Radny RM Elku  
Robert Klimowicz  
Zapytanie nr 7 z odprawy  
publicznej z 29.09.2022 r.  
z V/54  
PRZEWODNICZĄCY  
RADY MIASTA ELKU  
Włodzimierz Szelązek

W związku z zapytaniem z dnia 28 września 2022 r. ws. paneli solarnych usytuowanych przy Parku Wodnym, przedkładam odpowiedź Dyrektora Miejskiego Ośrodka Sportu i Rekreacji w Elku w przedmiotowej sprawie (wraz z protokołem przeglądu technicznego ww. urządzeń). Pragnę również zapewnić o tym, iż samorząd dokłada wszelkich starań, by każdą inwestycję miejską realizować z odpowiedzialnością w oparciu o istniejące przepisy prawa.

## Protokół techniczny z przeglądu instalacji kolektorów słonecznych

Obiekt: Park Wodny w Ełku ul. Marsz. J. Piłsudskiego 29, 19-300 Ełk

④

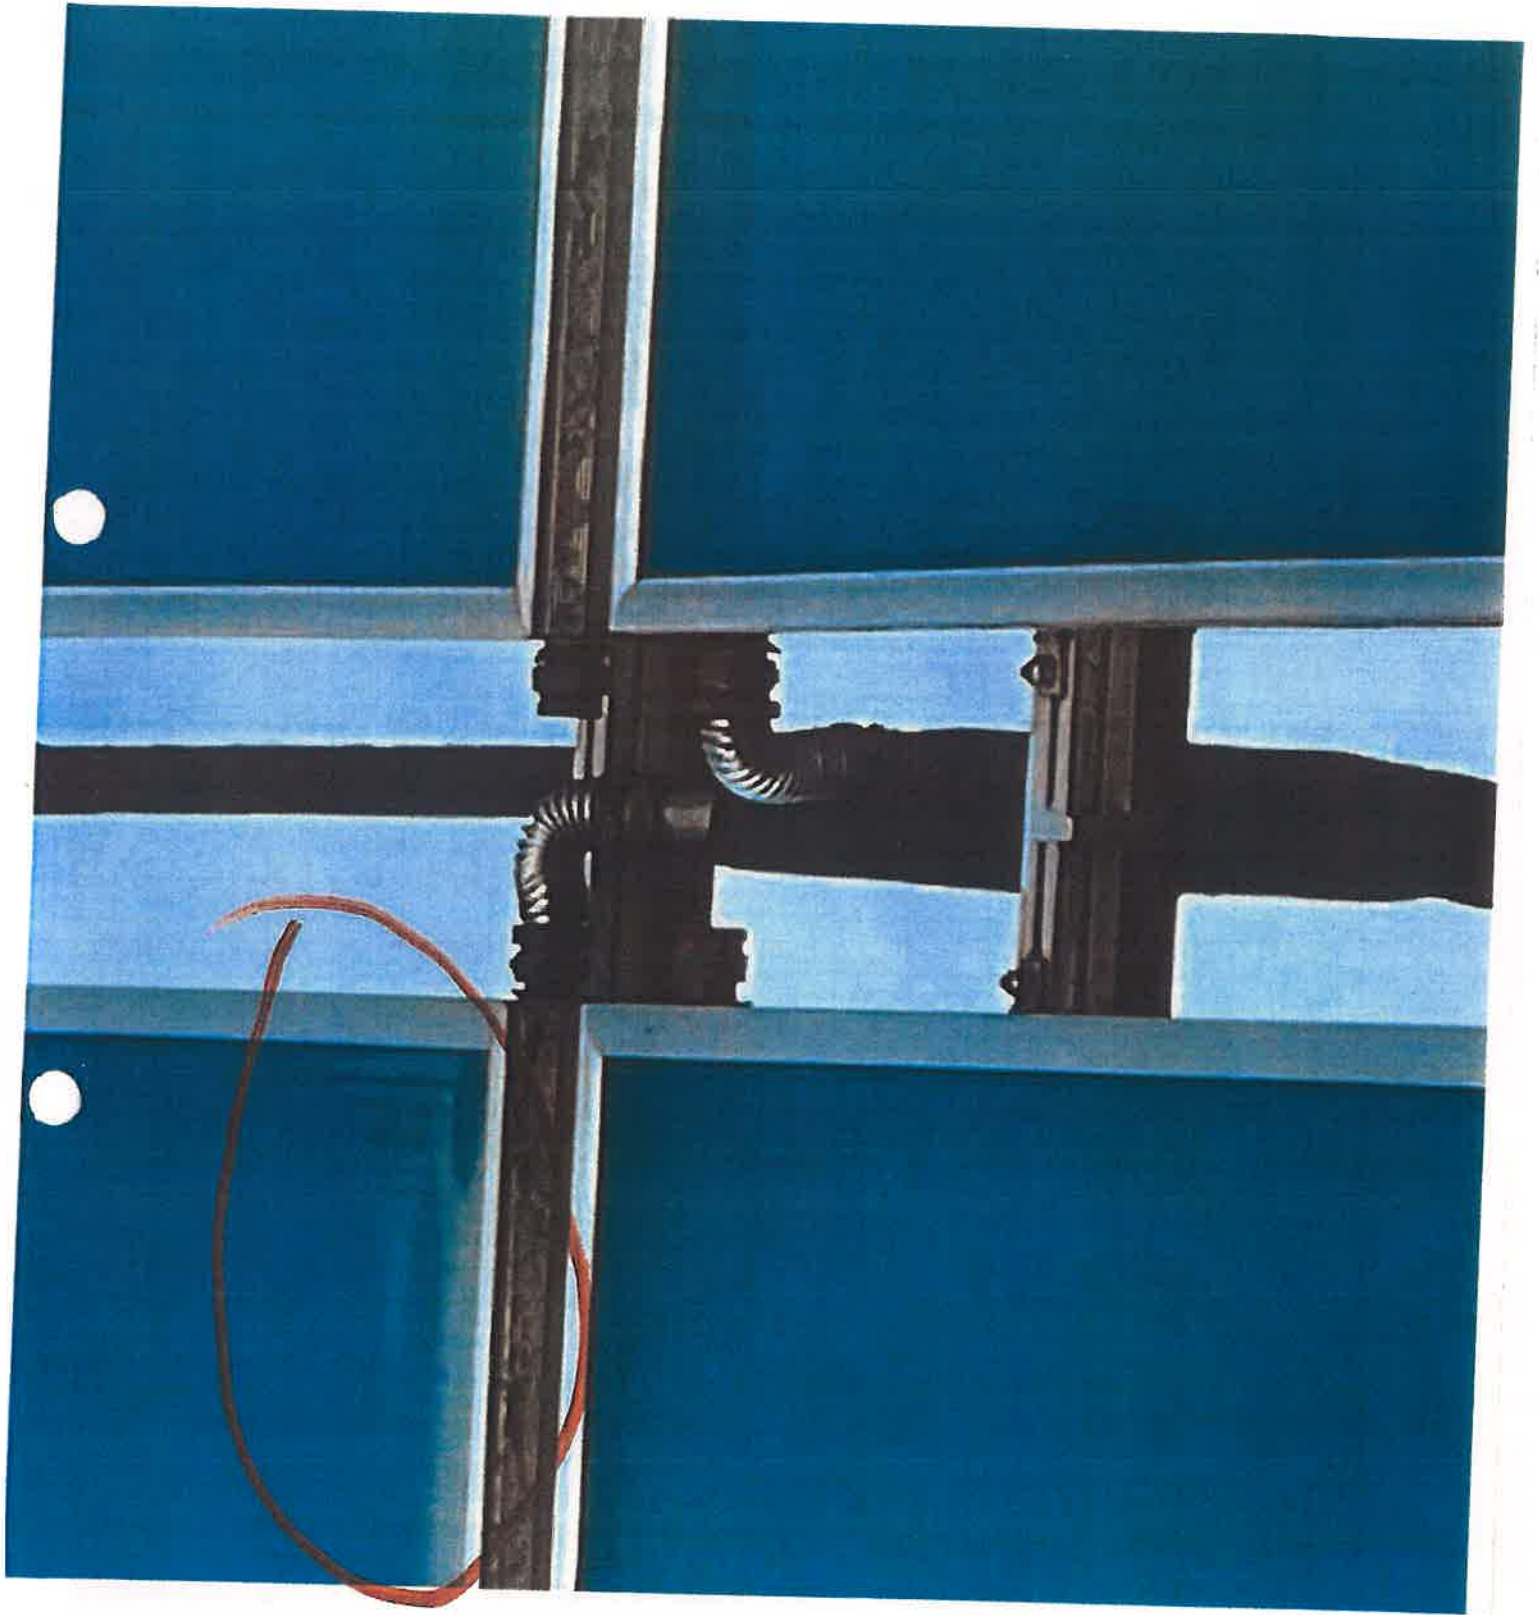
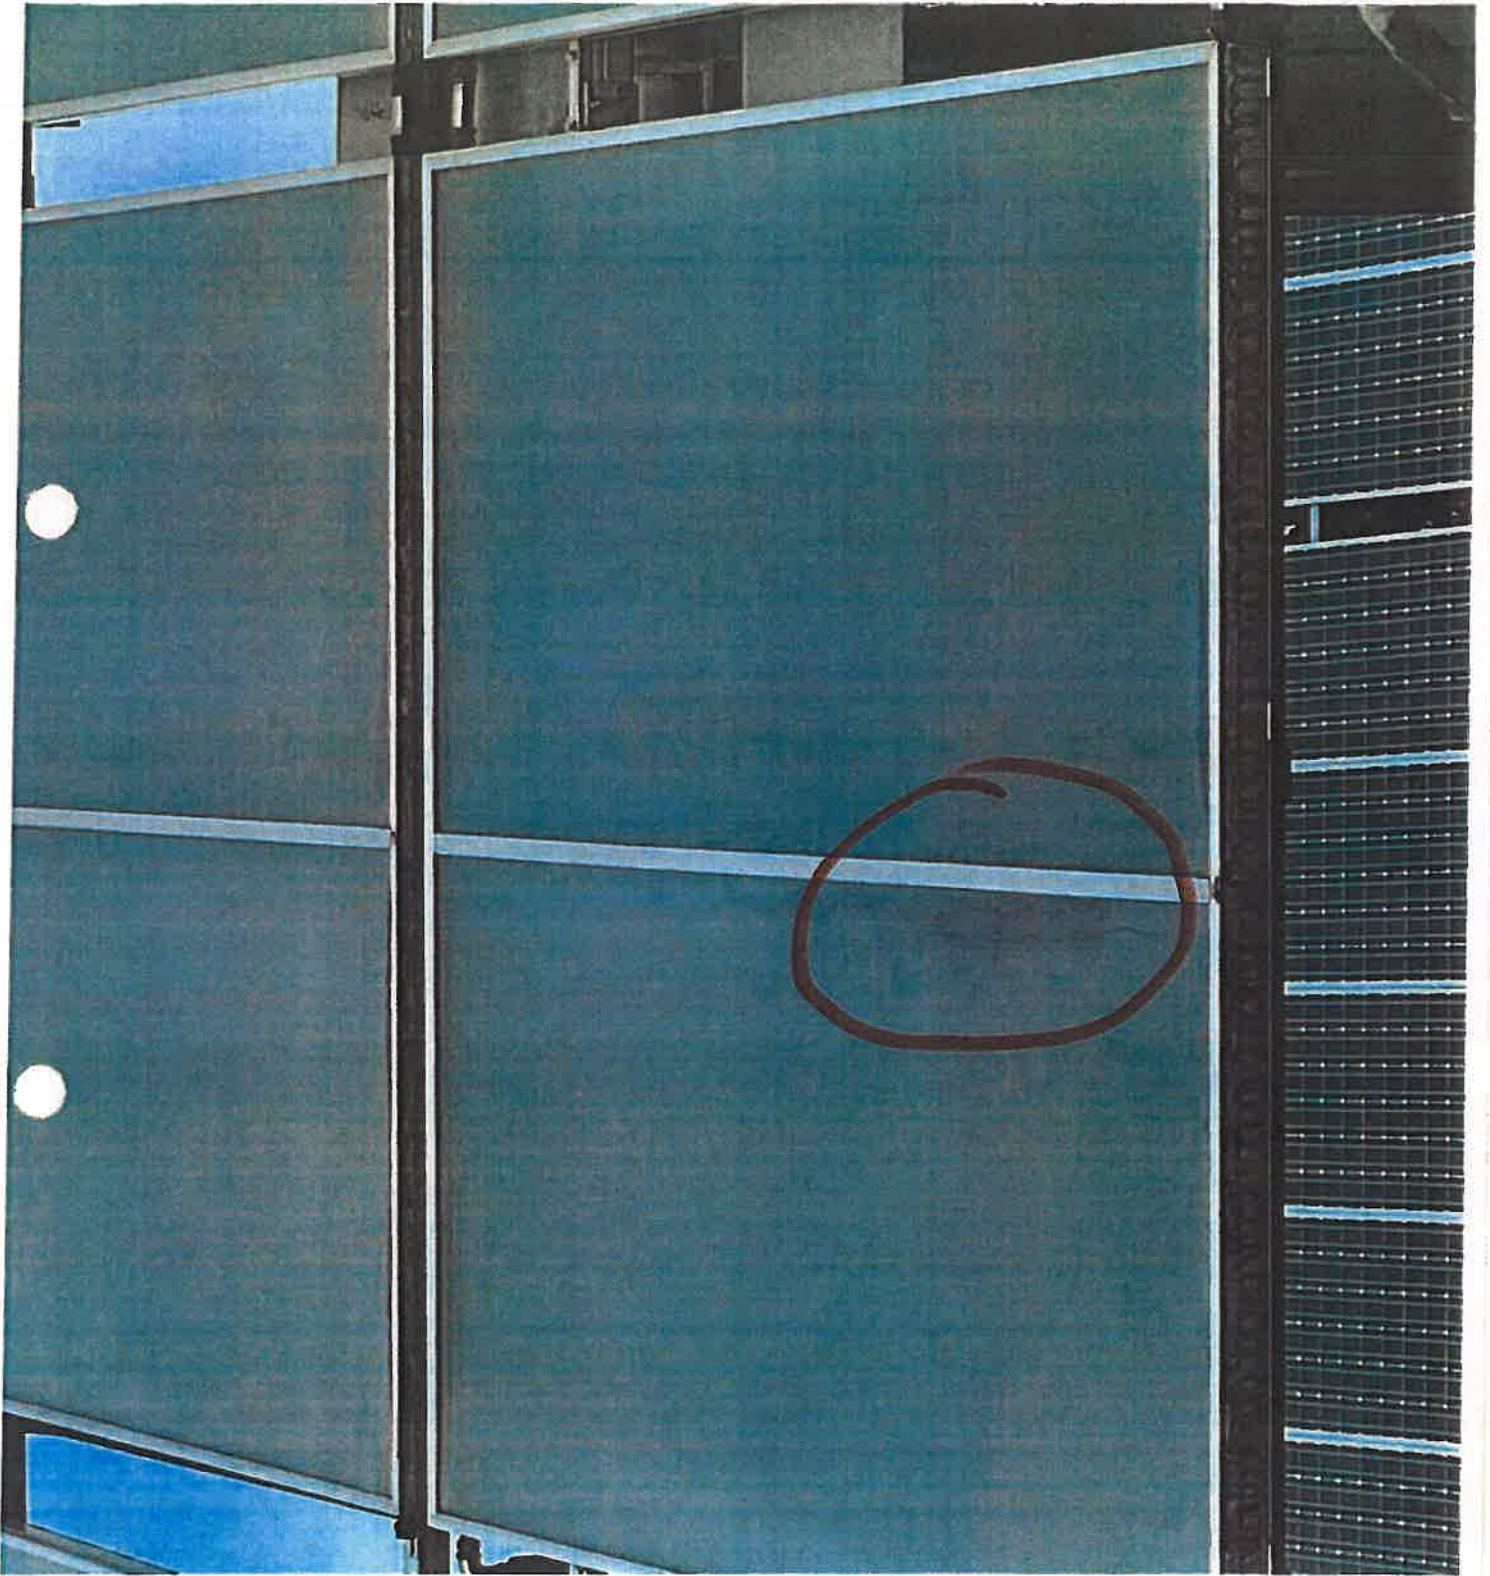
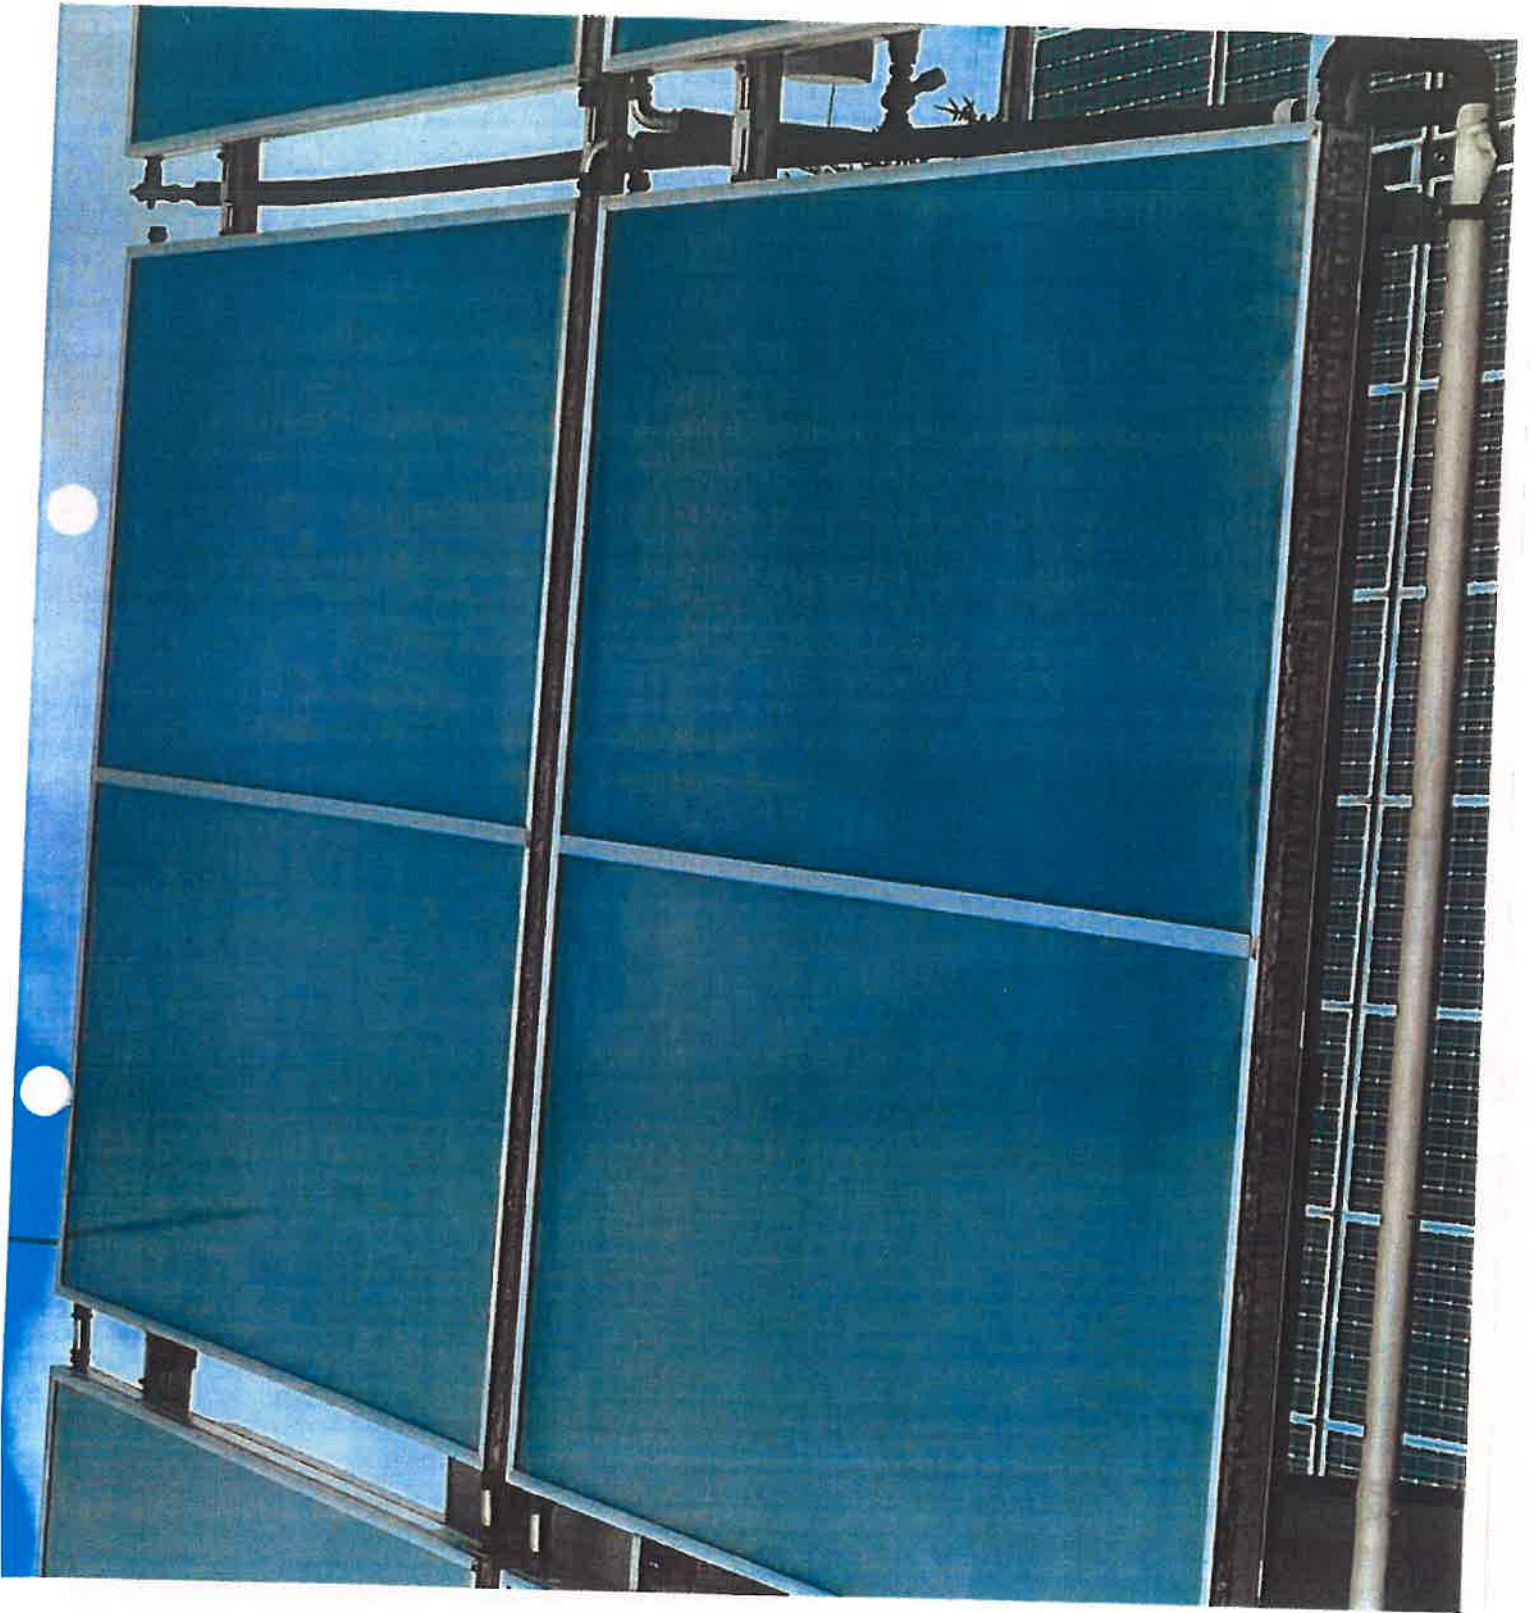
- szyba solarna kolektora jest już matowa co oznacza ograniczoną sprawność
- na kolektorach widać w wielu miejscach zaparowanie co oznacza że wewnątrz kolektora jest zawilgocone

W/w uwagi widać na zdjęciach 1/1,1/2,1/3,1/4,1/5,1/6,
